6.1 S-1の有識者会合の評価と追加検討について

6.1 S-1の有識者会合の評価と追加検討について ー概要ー

6.2 S-2・S-6の有識者会合の評価と追加検討について

6.2 S-2・S-6の有識者会合の評価と追加検討について ー概要ー

肉眼観察及びCT画像観察結果

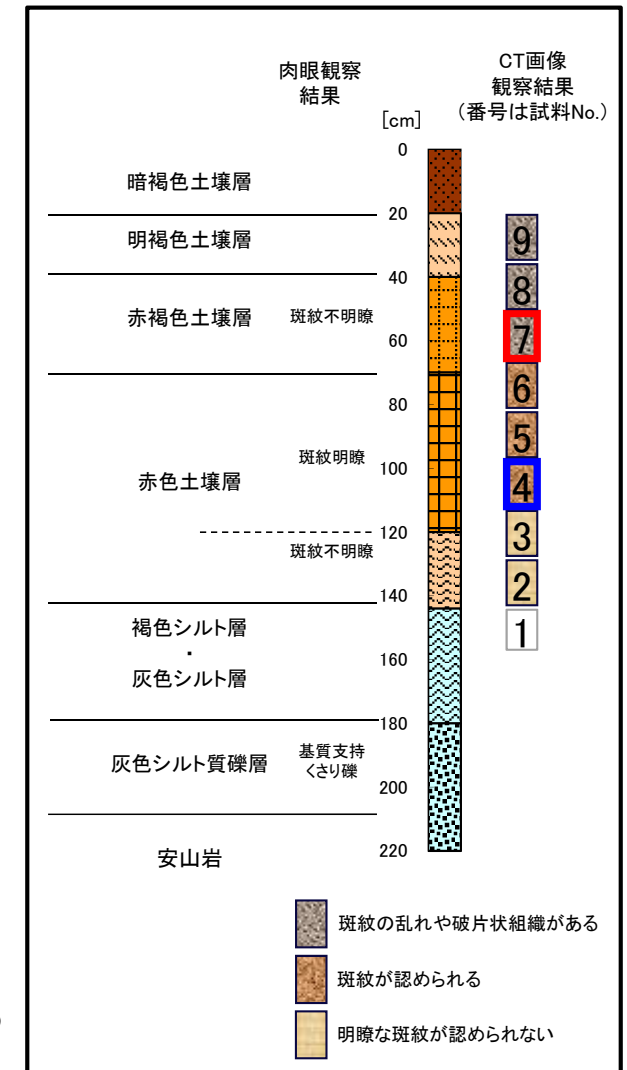
- 有識者会合は、駐車場南側法面は高位段丘I面の端部の斜面であり、地表面、層理面ともに西(海)方向へ傾き下がることから、岩盤直上の堆積物は斜面堆積物であり、テフラやそれを含む赤色土は再堆積である可能性が高いと評価している。
- そこで、赤色土壌及び赤褐色土壌の斑紋構造の有無に着目し、土壌の斑紋構造はその形成後の再堆積が無いことを示している知見(濱田・幡谷, 2015)に基づき、肉眼観察及び内部構造を把握するためのCT画像観察を行い、再堆積の可能性についての検討を行った。
- 検討の結果、S-1付近(斜面下側)において、赤褐色土壌については、全体的に乱れており、斑紋が認められないことから、再堆積物を含む可能性があるものの、赤色土壌については、明瞭な斑紋構造が認められる(次頁)。この斑紋構造は、数万年スケールの時間で生じる(次々頁)とされていることから、赤色土壌は再堆積の可能性はない。

- ・肉眼観察において、赤色部を呈した土壌中に、淡色の明瞭な斑紋(図中黄枠部)が認められる。
- ・CT画像において、密度のコントラストが明瞭。(図中黄枠部が密度が高く、肉眼観察の斑紋に相当)

⇒ 再堆積ではない(=整然相)

6.1.2 検討2:旧A・Bトレンチに関する検討

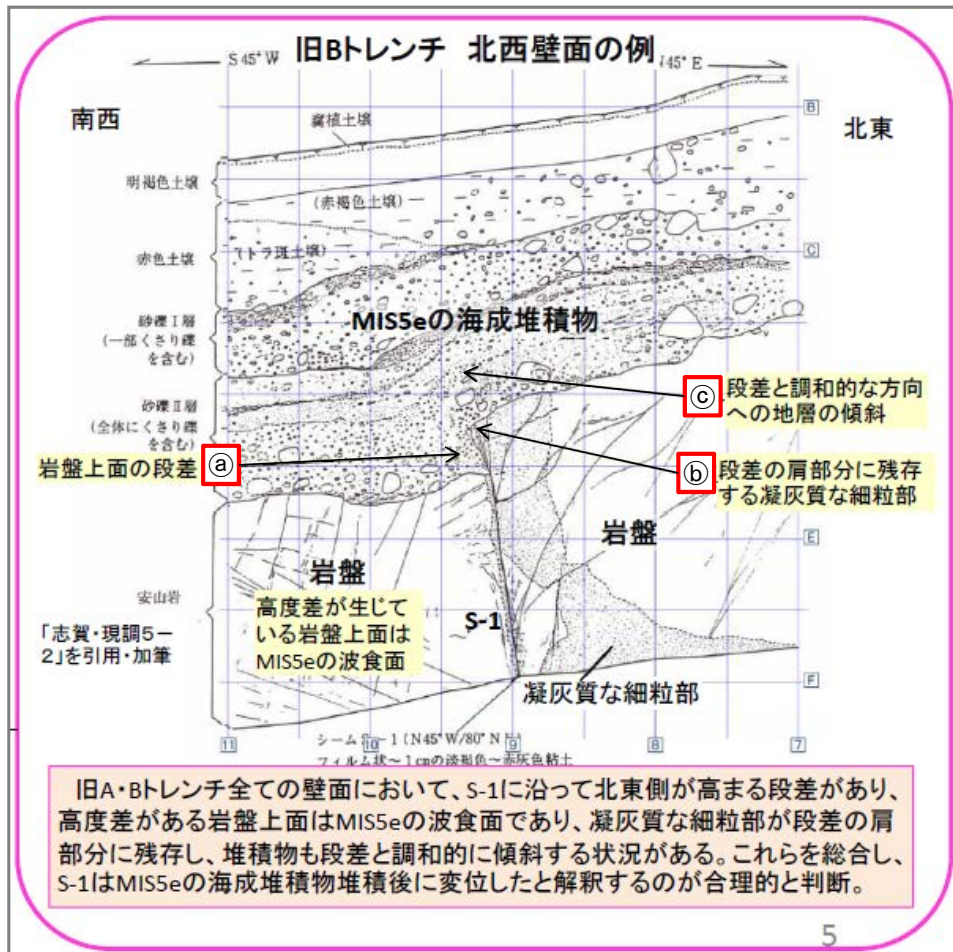
○有識者会合は、旧A・Bトレンチにおいて、S-1に沿ってMIS5eの波食面である岩盤上面にほぼ一様な段差が認められること(下図①)、その段差沿い及び肩部分の岩盤には軟質な細粒部が認められること(下図②)、堆積物の層理面はすべて南西側(段差と調和的な方向)に傾斜しており、段差直上において層理面の系統的な増傾斜も認められること(下図③)から、S-1はMIS5eの海成堆積物堆積後に変位したと解釈するのが合理的であると評価している。

- ① **岩盤上面の段差**
 - ・旧A・Bトレンチにおいて、S-1に沿って岩盤上面にほぼ一様な段差が認められる。
 - ・岩盤上面はMIS5eの波食面であり、波食面に系統的な段差が認められることは、岩盤上面がほぼ平坦に削剝された後に、S-1のずれによって段差が生じたことを示唆する。
- ② **岩盤部の凝灰質な細粒部**
 - ・段差沿い及び肩部分には軟質な細粒部が分布する。
 - ・段差が侵食により形成された場合、S-1の南西側の硬質な安山岩だけが侵食され、軟質と思われる細粒部が肩部分や壁面に残ることは難しいと思われる。
- ③ **堆積物の変位・変形の有無**
 - ・上位の堆積物の層理面は全て南西側に傾斜しており、一部の壁面を除けば段差直上において層理面の増傾斜も認められる。
 - ・これらの地層の傾斜は、個々には、堆積構造と解釈する余地もあるが、S-1の変位によって形成されたとも解釈できる。

- (1) **岩盤上面の段差の検討**
(建設時のデータによる検討) 今後の課題①に対応
内容: 旧A・Bトレンチ付近に位置する建設時の掘削法面において、岩盤上面の段差の連続性の有無を確認した(P.377～380)。また、発電所建設前の地形との関係から、旧A・Bトレンチの岩盤上面の段差の成因について考察を行った(P.381)。
- (2) **凝灰質な細粒部の硬さに関する検討**
(細粒部の針貫入試験)
内容: 段差の地下延長部にあたる岩盤調査坑において、S-1沿いに分布する凝灰質な細粒部(固結した破砕部)と周辺の母岩(凝灰角礫岩)の硬さを、針貫入試験により比較した(P.382,383)。
- (3) **層理面の傾斜等に関する検討**
(堆積実験, 断層変位実験)
内容: 段差と調和的な方向への地層の傾斜が、堆積構造か、断層運動によるものか判断するための知見を得るため、旧A・Bトレンチを模擬した堆積実験・断層変位実験を行った(P.384～386)。

(1) 旧A・Bトレンチの岩盤上面の段差の検討 — 掘削法面との比較 —

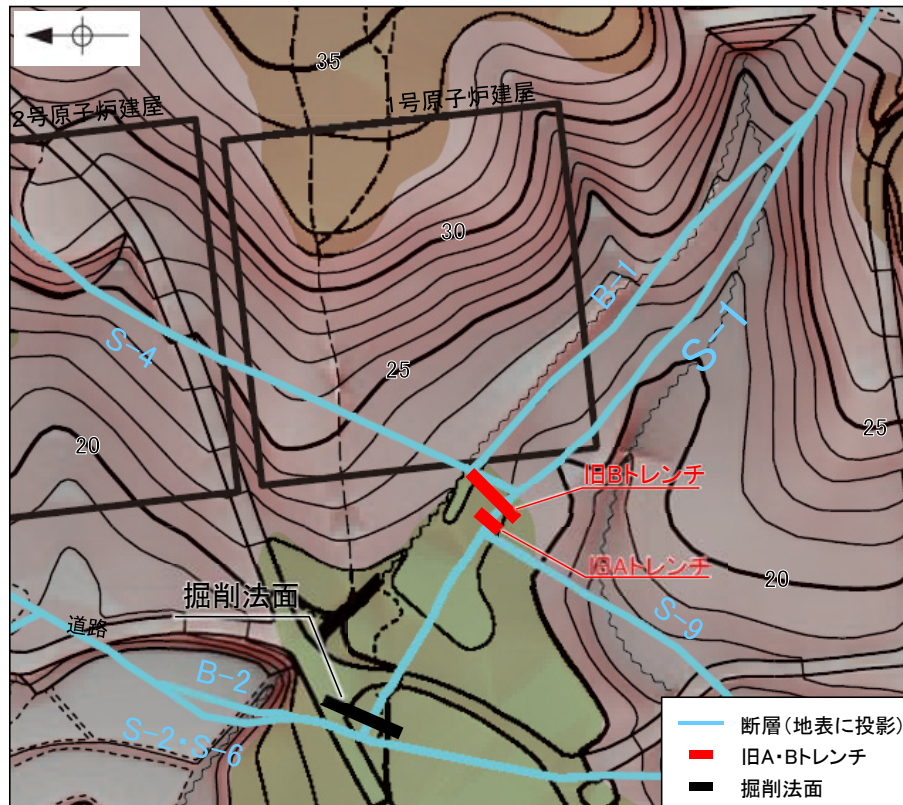
- 有識者会合は、旧A・Bトレンチの4つの全ての壁面において、S-1に沿って岩盤上面にほぼ一様な段差が認められ(右下図)、この岩盤上面はMIS5eの波食面であることから、波食面に系統的な高度差が認められることは、岩盤上面がほぼ平坦に削剥された後に、S-1のずれによって段差が生じたことを示唆すると評価している。
- 有識者会合は、上記評価は限られた資料やデータに基づいて行われていることから、より正確・確実な評価にするために、1号原子炉建屋建設時等におけるS-1とその周囲の形状を示す未提示の写真やスケッチの提示を今後の課題①としている。
- 今後の課題①を踏まえ、仮にS-1のずれにより、MIS5eの波食面に高度差が生じたとした場合、同じ中位段丘I面上に位置する建設時の掘削法面にも同程度の高度差を持つ段差が認められるはずであるが、そのような状況が見られるか否かについて検討を行った(P.378～380)。
- また、旧A・Bトレンチの4つの壁面と人工改変前の地形との関係から、段差の成因について考察を行った(P.381)。
- 以上の検討の結果、旧A・Bトレンチの岩盤上面の段差は、河川の侵食作用によりS-1沿いに形成されたものと考えられる。

- 旧A・Bトレンチにおいては、岩盤上面がS-1を境にして北東側が南西側に対して見かけ20~35cm高い段差が認められる。
- 仮にS-1のずれにより、MIS5eの波食面に高度差が生じた場合、同じ中位段丘I面上に位置する建設時の掘削法面にも同程度の高度差を持つ段差が認められるはずであるが、掘削法面における調査の結果、そのような波食面の高度差は認められない(次頁)。
- このことから、旧A・Bトレンチの岩盤上面の段差は、後期更新世以降にS-1の変位により形成されたものではないと判断される。

S-1
旧Aトレンチ南東壁面 シーム付近拡大写真
(シーム及び岩盤/堆積物境界を加筆)

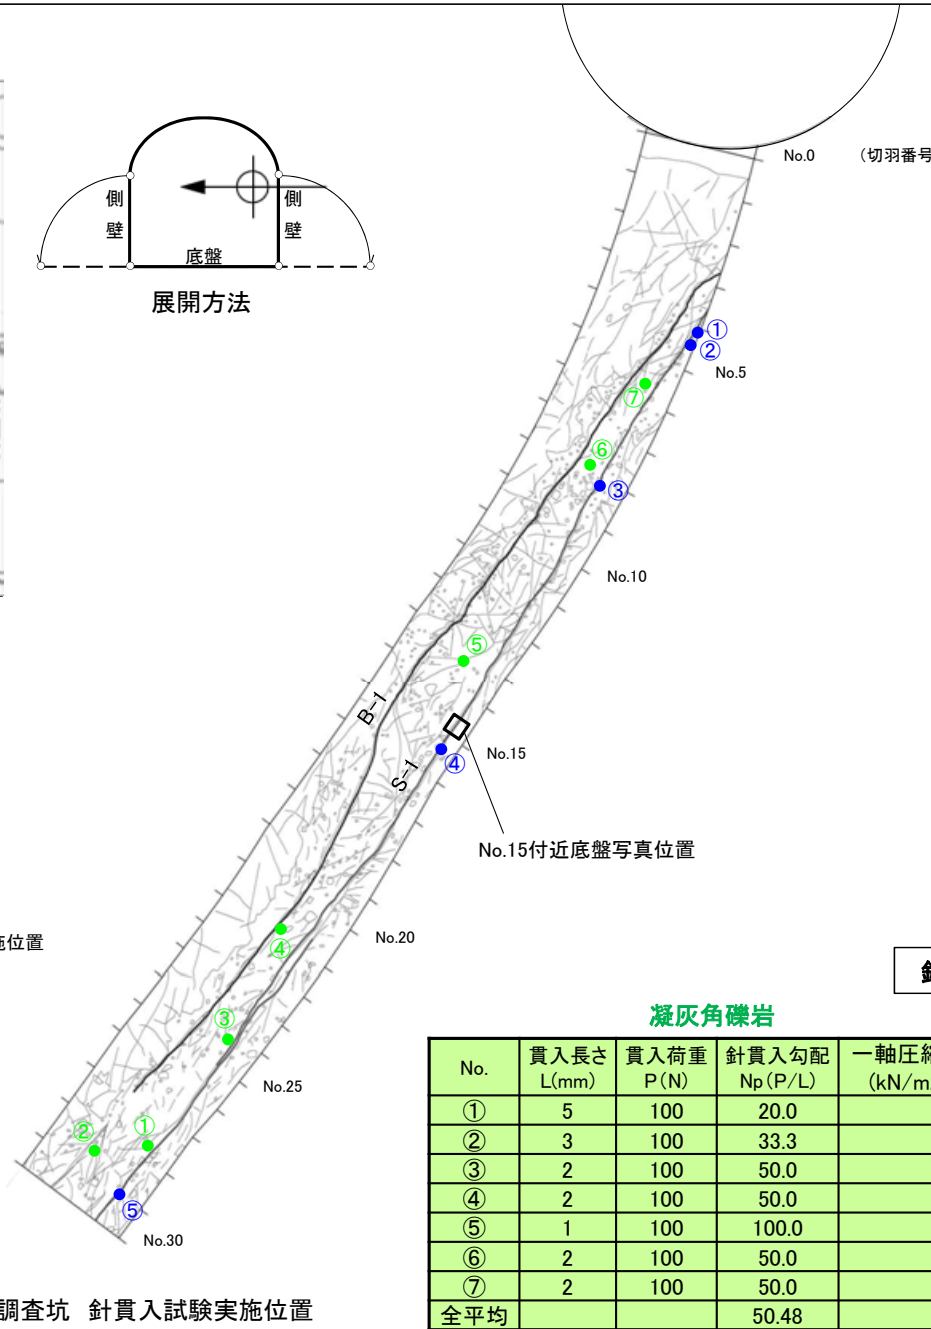
- 有識者会合は、旧A・Bトレンチにおいて、岩盤上面の段差沿い及び肩部分の岩盤には“軟質な”細粒部が存在することから、S-1沿いの差別侵食ではなく、S-1のずれによって段差が生じたことを示唆すると評価している。
- 当社は、当時のスケッチの記載での「凝灰質な細粒部」は固結した破碎部あるいは細粒凝灰岩であり、周辺母岩と同程度の硬さを有していることから、当該細粒部は、差別侵食により段差が形成された際に、侵食されずに残ったものと評価している。
- この評価を検証するために、旧A・Bトレンチに近接した位置にある岩盤調査坑において、針貫入試験により、S-1に沿って分布する凝灰質な細粒部の硬度について定量的に測定を行った結果、凝灰質な細粒部は岩盤と同程度の硬度を有している(次頁)。
- したがって、旧A・Bトレンチの段差の肩部分や壁面に分布する細粒部は、段差部において侵食されずに残ったものと考えられる。

・旧Aトレンチ南東壁において、S-1に沿って分布する凝灰質な細粒部は、段差の下側のみに存在しており、差別侵食により段差が形成された際に残ったものと考えられる。

有識者会合が指摘した西側の地形の高まり「凸状地形」

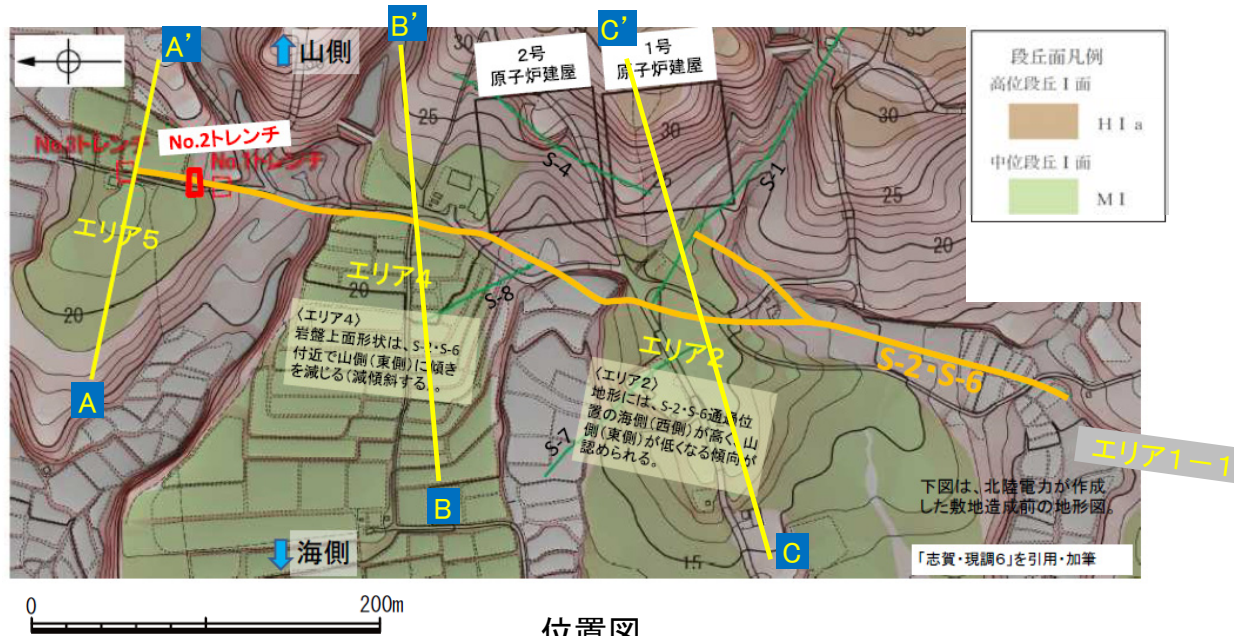
- 有識者会合は、下表左に示す(1)、(2)のことから、S-2・S-6付近の地形、岩盤上面の高まりは、S-2・S-6の後期更新世以降の活動で生じた、海側(西側)隆起の変動地形であることを示唆すると評価している。
- これらの評価に対して、下表右に示すデータ拡充及び検討を行った。
- 検討の結果、地形及び岩盤上面ともにS-2・S-6に沿って一様に海側が高い傾向は認められず、また、有識者会合が指摘した西側の地形の高まり(以下、「凸状地形」)の地下には、同地形を隆起させる断層がないことを確認した。

有識者会合の評価	
(1)	<ul style="list-style-type: none"> エリア2のC-C'断面において、敷地造成前の地形に、S-2・S-6通過位置の海側(西側)が高く、山側(東側)が低くなる傾向が認められる。 エリア4のB-B'断面において、敷地造成前の地形は単調に海側(西側)に向かい低くなる傾向を示すのに対し、1号機設置時のボーリングコア試料に基づく岩盤上面形状は、S-2・S-6付近で山側(東側)に傾きを減じる。
(2)	<ul style="list-style-type: none"> エリア5のA-A'断面において、敷地造成前の地形は、S-2・S-6通過位置の海側(西側)が高く、山側(東側)が低くなる特徴が認められる。また岩盤上面の高度についても、S-2・S-6より海側(西側)は発電所建設のために改変され、岩盤上部が掘削・除去されているにもかかわらず、海側の岩盤上面の方が改変されていないS-2・S-6付近の岩盤上面よりも高い。

有識者会合以降のデータ拡充	検討内容
<ul style="list-style-type: none"> S-2・S-6付近の地形、岩盤上面分布の作成 	<p>仮に海側(西側)隆起の変動地形であれば、地形、岩盤上面ともにS-2・S-6全線に沿って一様に海側が高まるないしは減傾斜すると考えられるが、エリア2、エリア4を含むS-2・S-6全線に沿ってそのような傾向が認められるか否かについて確認を行う(P.395~397)。</p>
<ul style="list-style-type: none"> 「凸状地形」周辺のボーリング調査 	<p>エリア5でみられる地形、岩盤上面ともに海側(西側)の高まりについては、ボーリング調査により深部の断層の有無の確認を行い、さらに「凸状地形」の成因について考察を行う(P.398~404)。</p>

No.2トレンチスケッチ 展開図
(有識者が示した層理, 礫質部の上面を加筆)

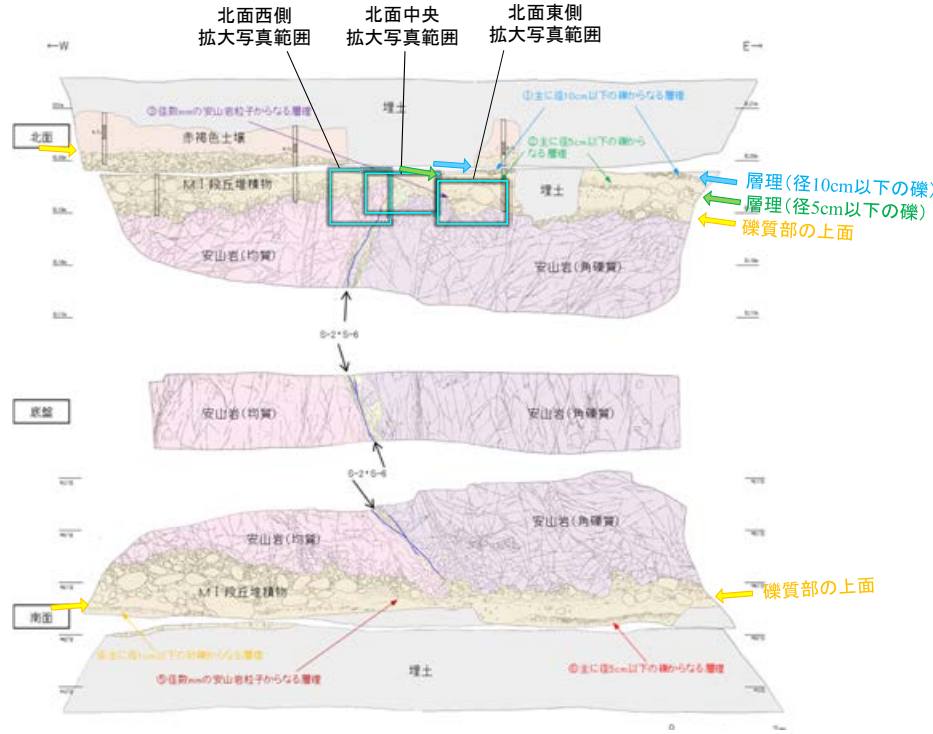
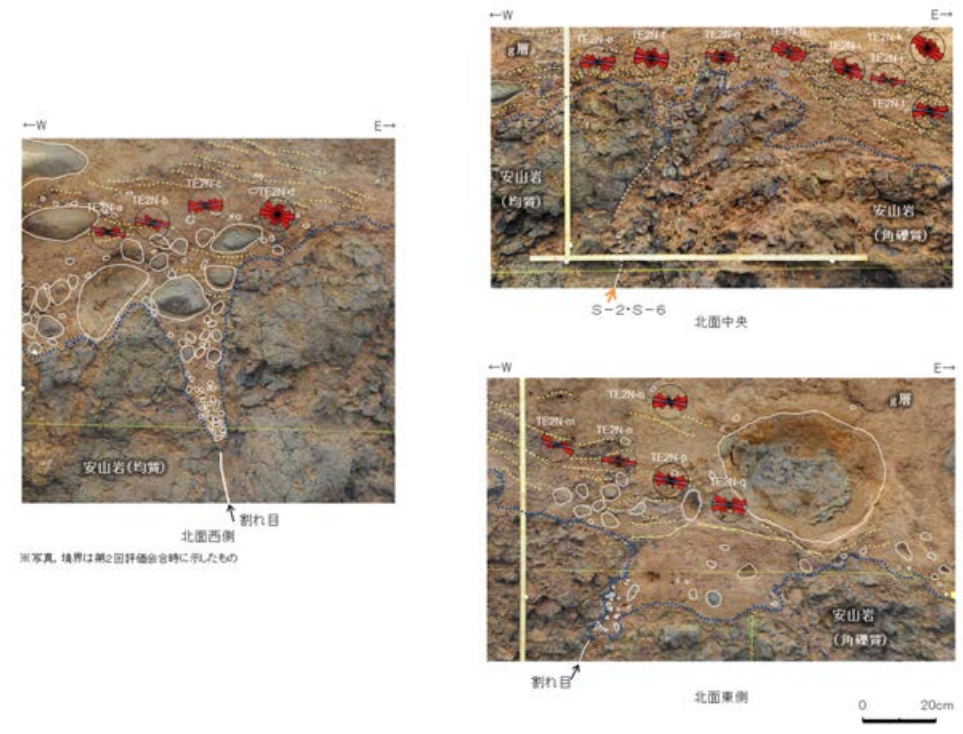
- 有識者会合は、下表(1), (2)のことから、No.2トレンチのM I 段丘堆積物が山側(東側)に傾斜すると評価している。
- これらの評価に対して、下表右に示すデータ拡充及び検討を行った。
- 検討の結果、MIS5eの海成堆積物中の層理面等が山側に向かって一様に傾斜する傾向は認められないことを確認した。

有識者会合の評価	
(1)	<ul style="list-style-type: none"> 南北両面において、岩盤上位のM I 段丘堆積物最下部に位置する礫質部の上面が、全体として山側(東側)が低くなっている(左上図の黄色矢印)。No.2トレンチではM I 段丘堆積物全体が同様に山側が低くなる傾向があり、特に北面においては、M I 段丘堆積物中で上記礫質部の数10cm上位に認められる“主に径5cm以下の礫からなる層理”と、その上位の径10cm以下の礫からなる層理において、その傾向が明瞭に確認できる(左上図の緑色・青色矢印)。
(2)	<ul style="list-style-type: none"> M I 段丘堆積物中の礫等の長軸の角度分布も、北面中央、北面西側及び北面東側の全ての場所において、山側(東側)に緩く傾斜する(右上図)。

有識者会合以降のデータ拡充	検討内容
<ul style="list-style-type: none"> シュミットネットによる定量的な観察 	<p>No.2トレンチ南北両面の層理の傾斜を定量的に確認し、層理が山側に傾く傾向がみられるかを確認する(P.407)。</p>
<ul style="list-style-type: none"> 礫の長軸角度分布解析 	<p>有識者会合が礫の長軸の東傾斜を指摘した箇所以外も含め、トレンチ全体において礫の長軸の角度分布解析を実施し、礫の長軸が山側に傾く傾向がみられるかを確認する(P.408~410)。</p>

シュミットネット 下半球投影
(北面 層理の走向・傾斜を基に作成)

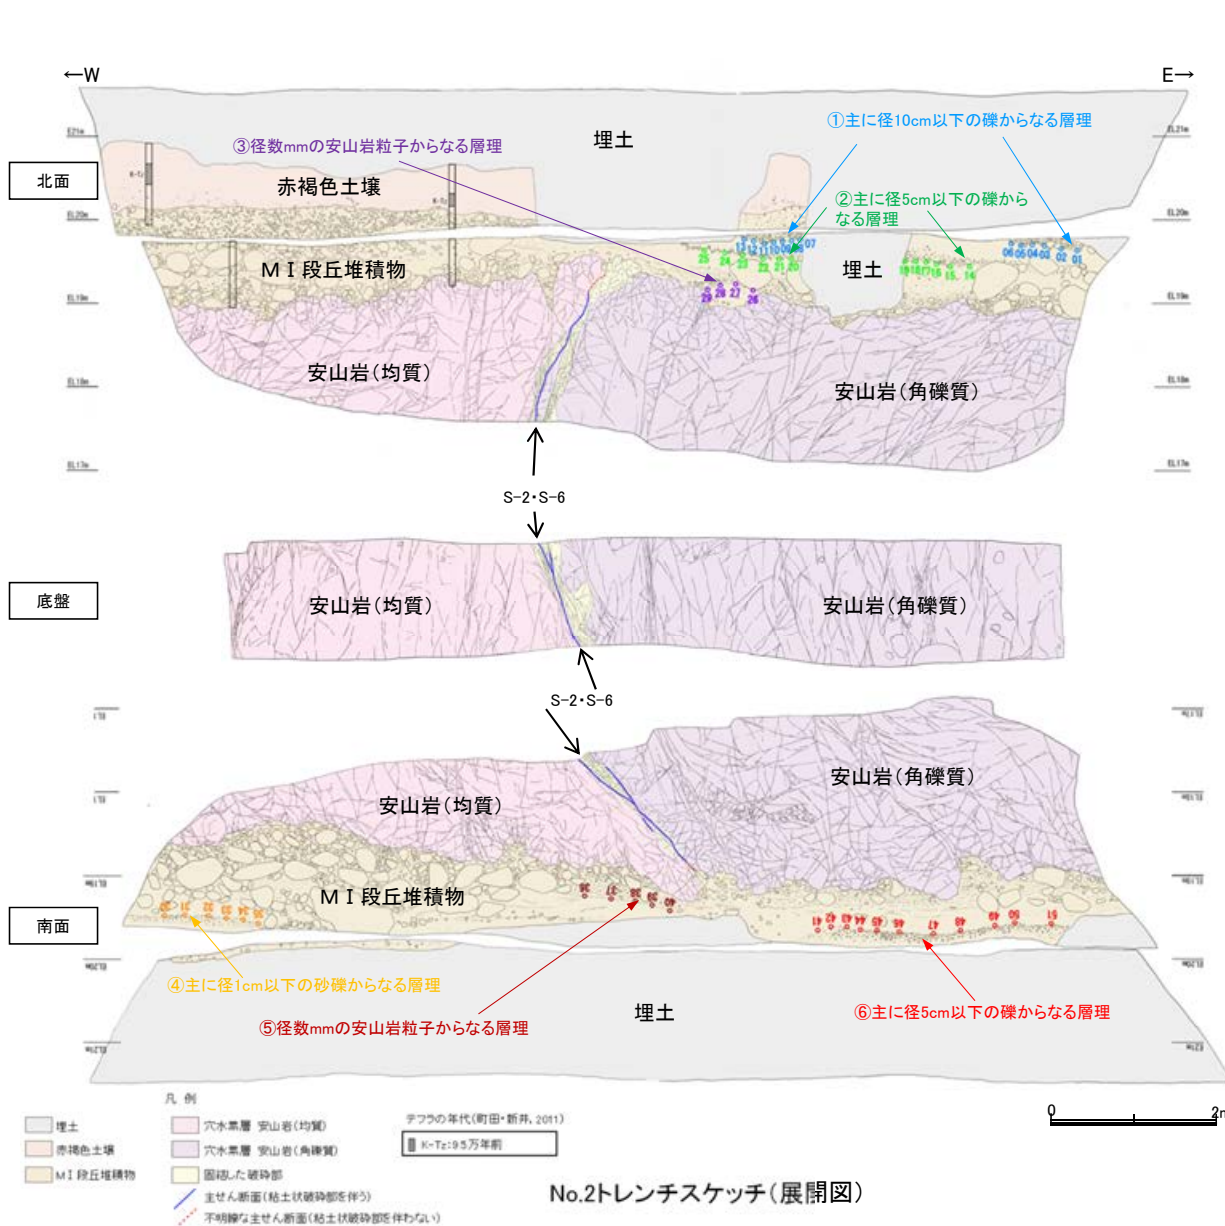
○有識者会合は、北面東側のM I 段丘堆積物において山側(東側)に傾斜する層理(下スケッチ図 ※①②層理)が認められることから、M I 段丘堆積物全体が山側が低くなる傾向があると評価している。

○トレンチ両面の層理の傾向をシュミットネットにより定量的に確認した結果、M I 段丘堆積物全体の層理が一様に山側(東側)に傾斜する傾向は認められない。

礫の長軸の東傾斜が認められる箇所(有識者会合による)

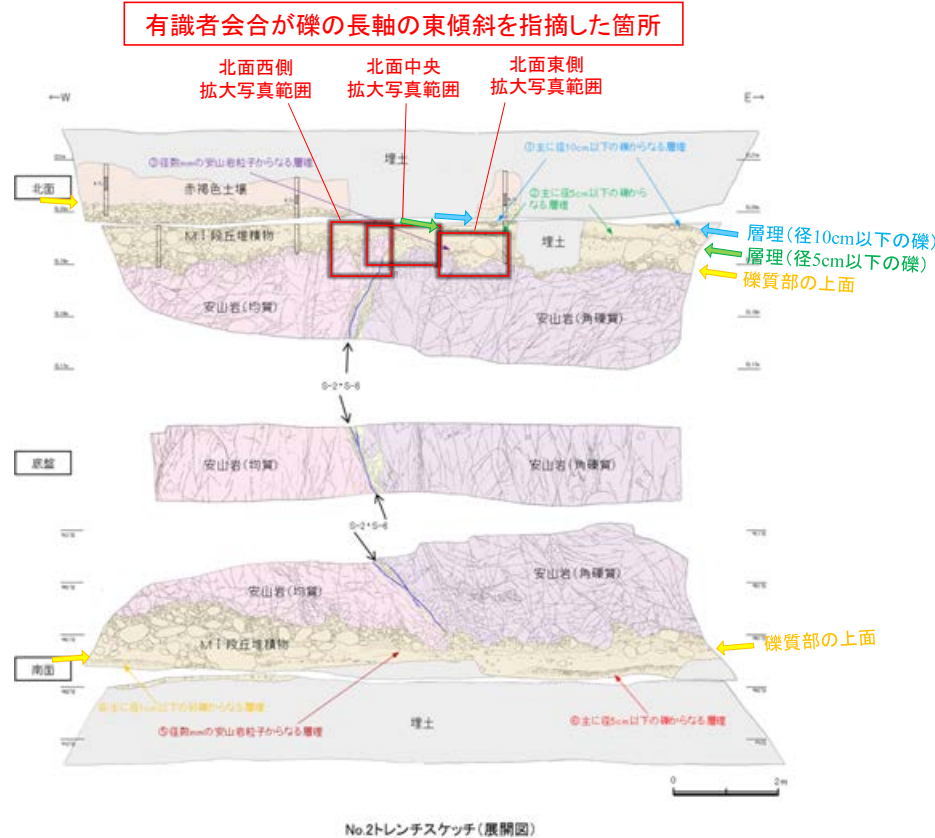
- 有識者会合は、M I 段丘堆積物中の礫等の長軸の角度分布も、北面中央、北面西側及び北面東側の全ての場所において、山側(東側)に緩く傾斜すると評価している。
- 当社は、有識者会合が指摘した箇所以外に、No.2トレンチ南北両面においてM I 段丘堆積物中の礫等の長軸の角度分布を確認しているが、礫等の長軸が一様に山側(東側)に傾斜する傾向は認められない(次頁、次々頁)。

・上写真の調査範囲においては、礫の長軸方向は10°程度山側(東側)に傾斜する傾向がみられる。
